## Deliberação CBH-AT nº 221 de 30 de abril de 2026

Aprova o Parecer Técnico referente ao EIA/RIMA da Ampliação da Central de Tratamento de Resíduos Leste (CTL) - Aterro Fase 6, no município de São Paulo.

**Anexo da Deliberação CBH-AT nº 221 de 30 de abril de 2026****PARECER TÉCNICO REFERENTE AO EIA/RIMA DA AMPLIAÇÃO DA CENTRAL DE TRATAMENTO DE RESÍDUOS LESTE – CTL – ATERRO FASE 6****1. INTRODUÇÃO**

**Figura 2 - Alternativas locacionais**

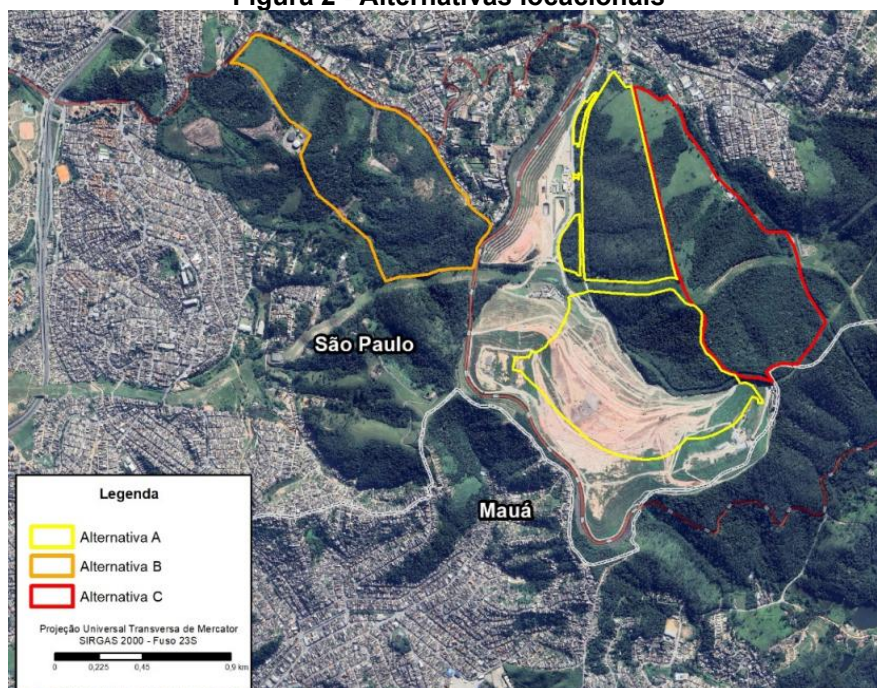
Cabe destacar que a ABNT NBR 13.896<sup>2</sup> foi mencionada apenas quanto ao critério de distanciamento de núcleos urbanos. Entretanto, não houve referência a outra diretriz relevante da mesma norma, que estabelece a “distância mínima de 200 m de qualquer coleção hídrica ou curso d’água” (item 4.1.1, alínea “c”).

A ausência de consideração explícita desse critério pode estar associada à situação já consolidada de desconformidade locacional do empreendimento existente, bem como à opção pela ampliação em área contígua, em detrimento da implantação de um novo aterro em local distinto, a qual implicaria a geração de impactos ambientais adicionais. Complementarmente, na apresentação feita para o comitê, o empreendedor informou que a norma está em discussão para atualização. Ainda assim, recomenda-se que tal aspecto seja devidamente justificado no estudo, de forma clara e fundamentada (**Recomendação 1**).

- R1. Apresentar justificativa técnica para a inadequação do empreendimento em relação à diretriz estabelecida na NBR 13.896/1997, item 4.1.1, alínea “c”.

**Figura 3 – Cursos d’água presentes na ADA do empreendimento**

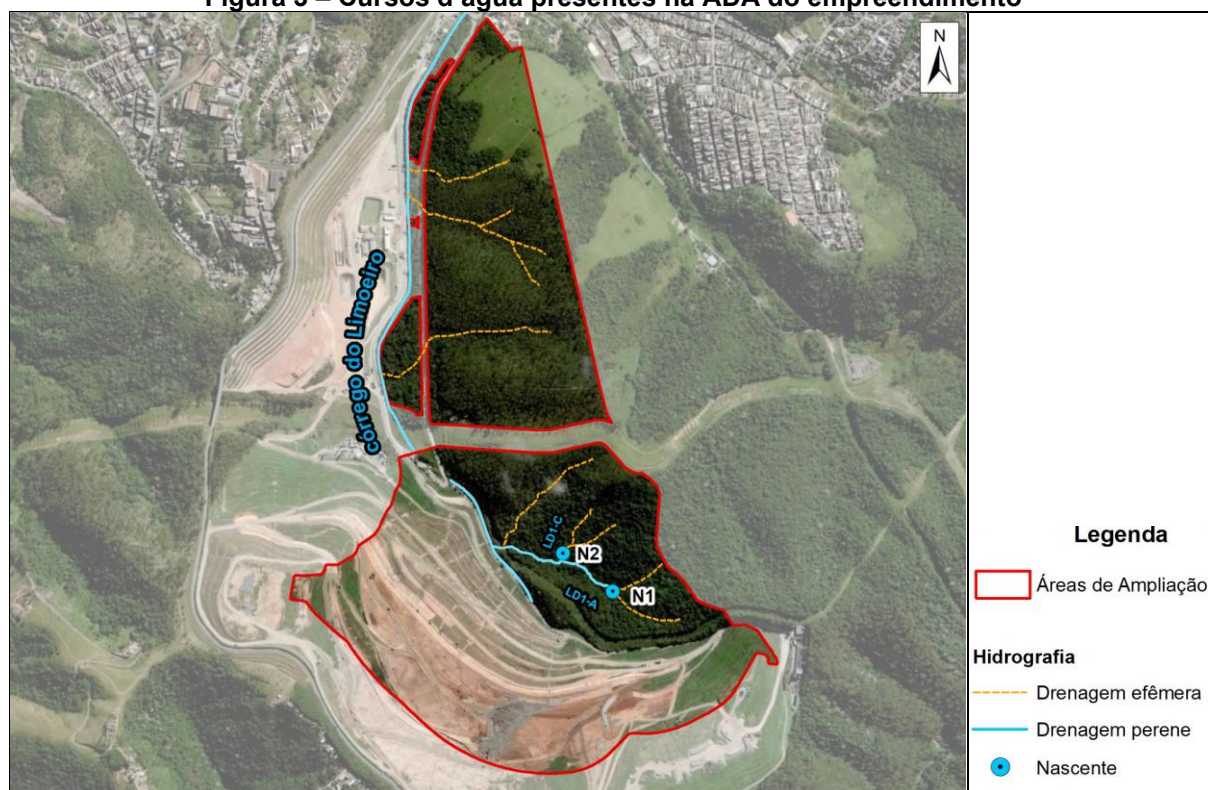
No âmbito da avaliação de impactos ambientais, o estudo informa que as águas superficiais e subterrâneas situadas na área de expansão, incluindo as duas nascentes mencionadas, serão canalizadas e interceptadas por sistemas de drenagem e terão suas vazões direcionadas ao córrego Limoeiro (EIA, p. 685 e 718). No Projeto Básico da Fase 06, um dos anexos do EIA, afirma-se que a canalização das nascentes supramencionadas será feita da mesma forma que outras nascentes presentes no empreendimento já foram, por meio de outorga e licenciamento. Contudo, não foram apresentados detalhamentos acerca das metodologias construtivas e operacionais a serem adotadas para a canalização dessas nascentes, o que demanda esclarecimento (**Recomendação 2**).

- R2. Descrever e justificar a metodologia adotada para a canalização das nascentes, incluindo os critérios técnicos que fundamentaram sua escolha;
- R3. Apresentar, por escrito, a justificativa técnica quanto à ausência de correlação entre as desconformidades observadas nos parâmetros amostrados nas águas subterrâneas e a operação do aterro, conforme exposto à CTPG do CBH-AT;
